末野立坑 薬液注入施工図 $S = 1/100$

事業・工事名 荒川中部農業水利事業導水幹線その1工事

2. 協議項目：①立坑土留工について

①立坑土留工のライナープレート長について

断面図

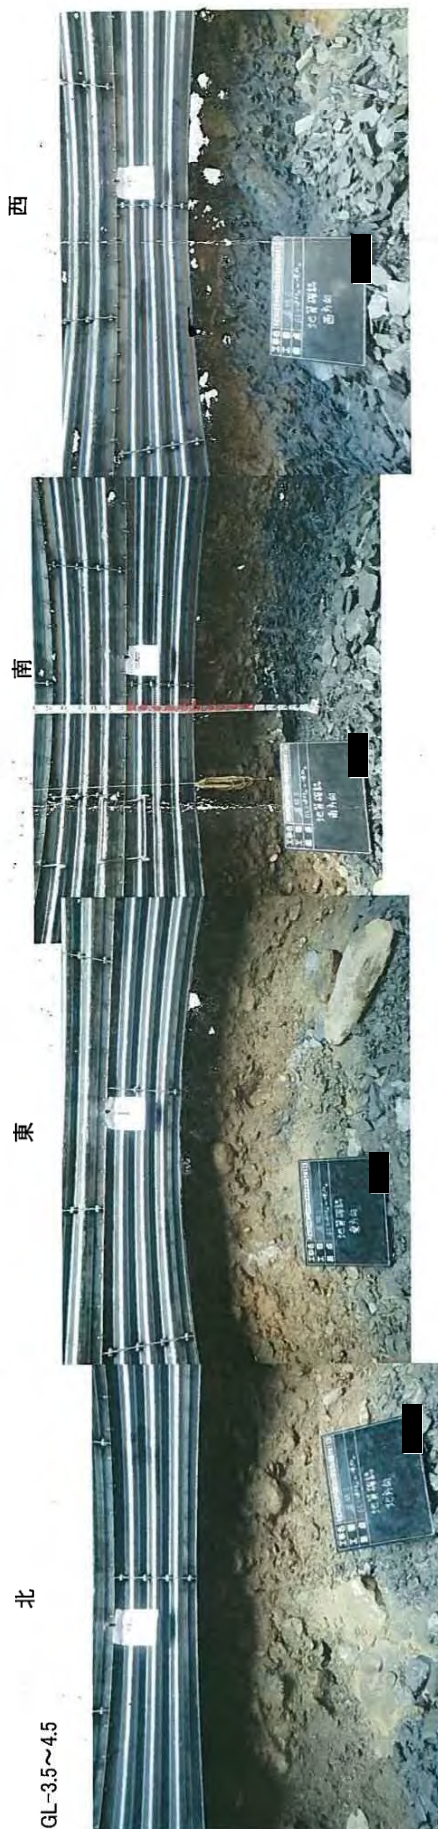
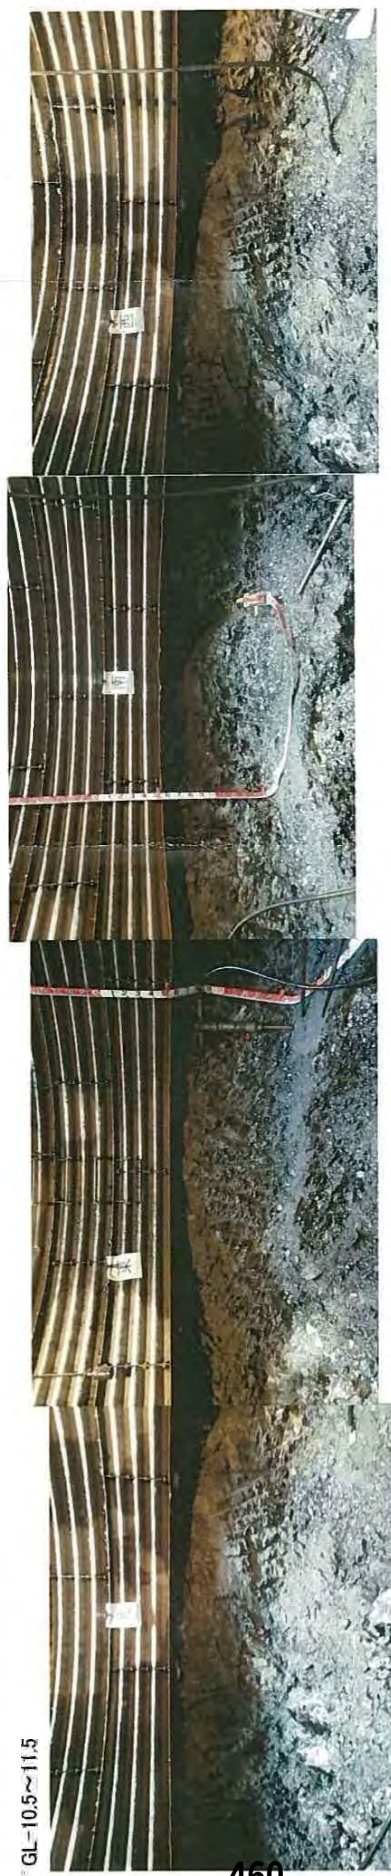
GL-3.9mで岩着

トンネルの影響が
緩み傾向が強い

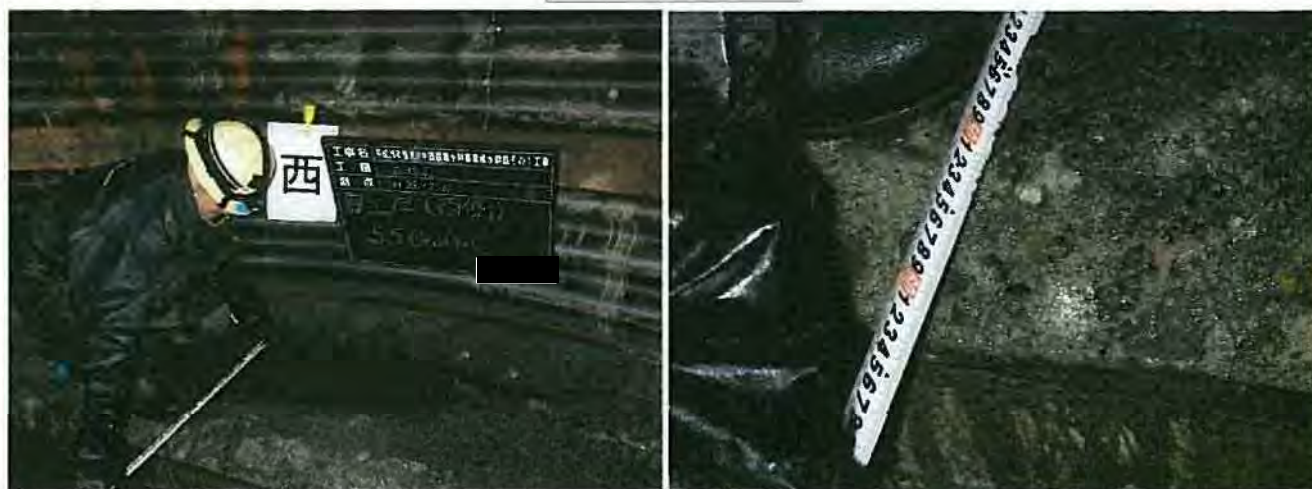
1. 背面地山の状況は、ボーリングコアや上位部の岩質と同様、劣化しておらず硬い岩である。
覆工コンクリートと地山の境目の判断も難しく、側壁部は地山と一体化していると考えられる。
 2. 既設トンネル覆工の厚みが500～700mm以上あり、当初計画の厚みより2倍近い状態であった。
コンクリート自体も劣化はなく、強固であると考えられる。
- 以上のことを踏まえ、強固なコンクリートを取り壊してライナープレートを取り付ける必要はなく、ライナープレート長を17.1mとしたい。

(ライナープレート 500mm/枚×34枚=17,000mm、補助リング9mm/個×10箇所=90mm)
